Dodatek č. 1

Smluvní strany tímto prohlašují, že dne 25.05.2020 uzavřeli smlouvu o dílo, jejímž předmětem je provedení stavebních prací na veřejné zakázce s názvem: „**II/11417 Dobříš, most ev.č. 11417-1**“ (dál jen „**Smlouva o dílo**“). Na základě dohody smluvních stran a ve vazbě na čl. XV. odst. 14.1 Smlouvy o dílo, uzavírají smluvní strany tento dodatek č. 1 ke Smlouvě o dílo (dále jen „**Dodatek č. 1**“).

Změnový list

Popis a zdůvodnění Změny: Stabilizace podloží mostu

Obr.1 Nalezené původní dřevěné základy mostu

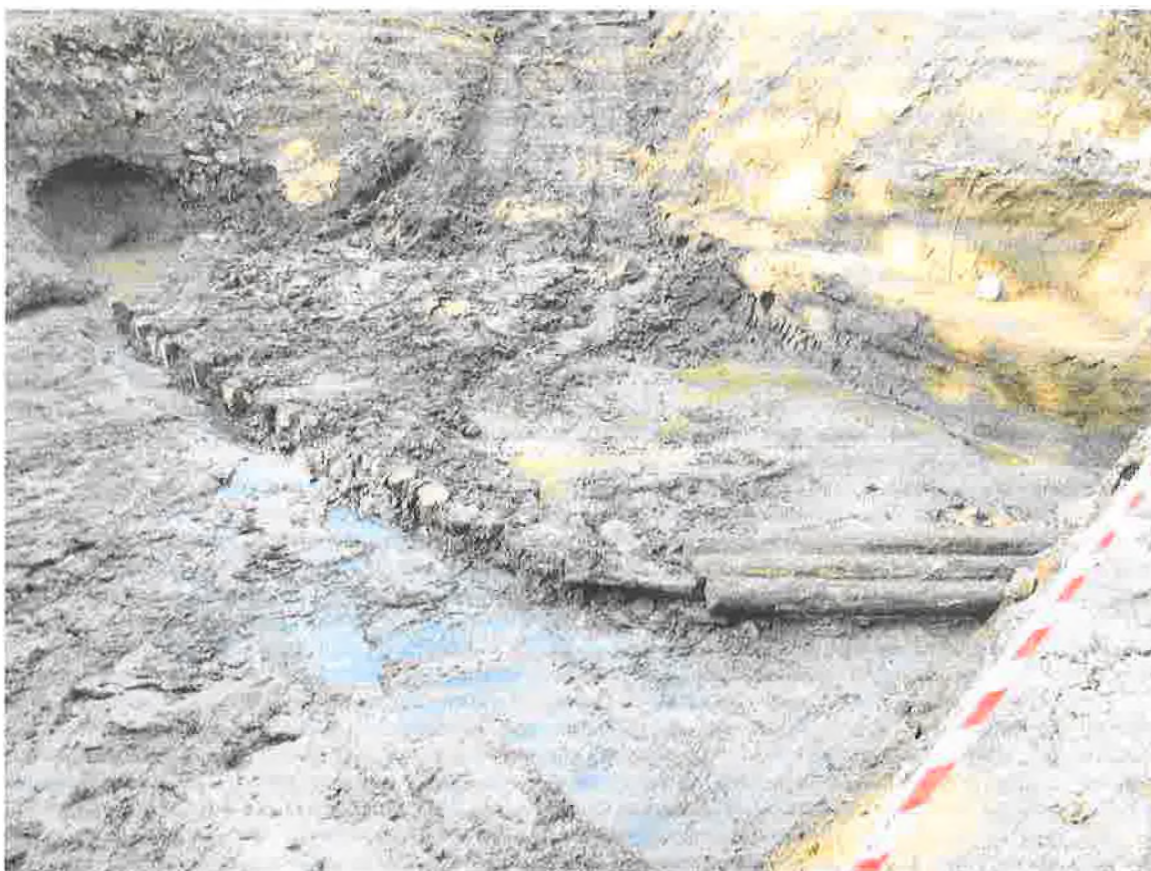
Při provádění výkopových prací pro založení mostu bylo zjištěno, že základové poměry neodpovídají předpokladům podle zadávací dokumentace a provedeního geotechnického průzkumu pro PDPS. Byly nalezeny staré dřevěné základy původního mostu, které bylo nutno odstranit (doklad č.08 - fotodokumentace a doklad č.09 - zápis TDI).

Dále bylo provedeno posouzení zemin v základové spáře geotechnikem. Bylo zjištěno, že nalezené zeminy neodpovídají předpokladu podle zadávací dokumentace a je nutné provést stabilizaci podloží pod základovou deskou (doklad č.10).

Zhotovitel a projektant RDS navrhl provést výměnu podloží ze souvrství z drceného kameniva.(doklad č.13). Tato změna byla odsouhlasena TDI a zástupcem objednatele (doklad č.12)

Dle zjištěných okolností při obnažení základové spáry navrhujeme způsob sanace podloží mostu níže uvedeným postupem a souvrstvím:

1) Odstranění nevhodného podloží v celé ploše mostu mocnosti 1,0m

2) Spodní sanační vrstva tl. 0,3m:

sanační vrstva z hrubého lomového kamene

3) Horní sanační vrstva tl. 0,7m:

sanační vrstva z drceného kameniva, hutněná id do 0,9, fr. 0/32 a 0/63
